OFICIO PLA-PA-12
Cuauhtémoc; Chih. 16 de Febrero de 2024.

En referencia a la obra Primera Etapa de Pista de Arrancones en complejo Gómez Morín en Cd. Cuauhtémoc Chihuahua.

En relación al proyecto proporcionado por su dependencia para la construcción del muro de contención en la zona de la plataforma de gradas, del cual nos ha confirmado que se ejecute con las dimensiones y armado de acero indicado en el mismo (Se anexa proyecto), le comentamos lo siguiente:

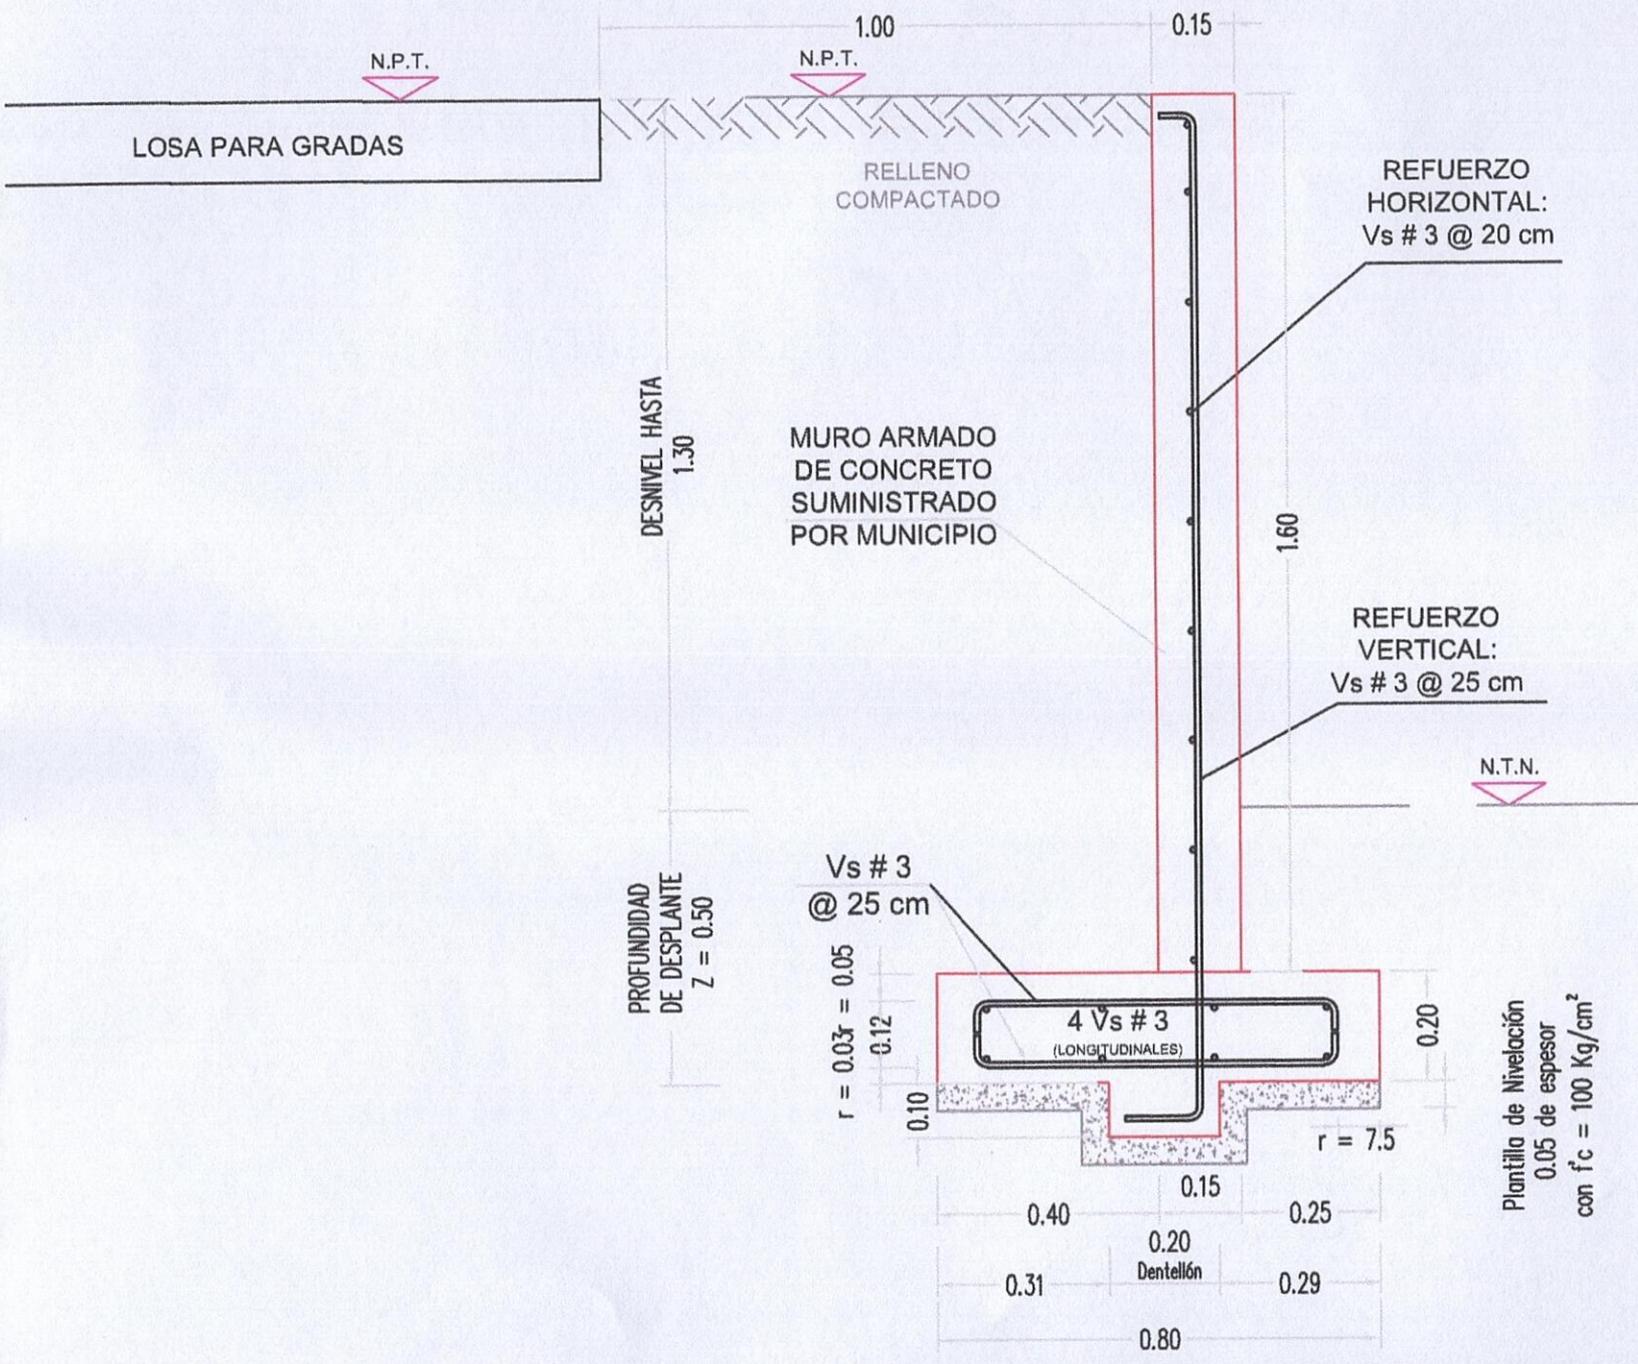
El muro no corresponde con ningún método de diseño apropiado para este tipo de estructuras, de tal forma que el espesor es demasiado esbelto y el armado no es el adecuado para este elemento, aunado a esto, la colocación del acero queda ubicado en una zona en la que no proporciona su mayor esfuerzo. Así mismo, la falta de colocación de drenes incrementa en forma sustancial el empuje de cargas muertas y cargas hidrostáticas.
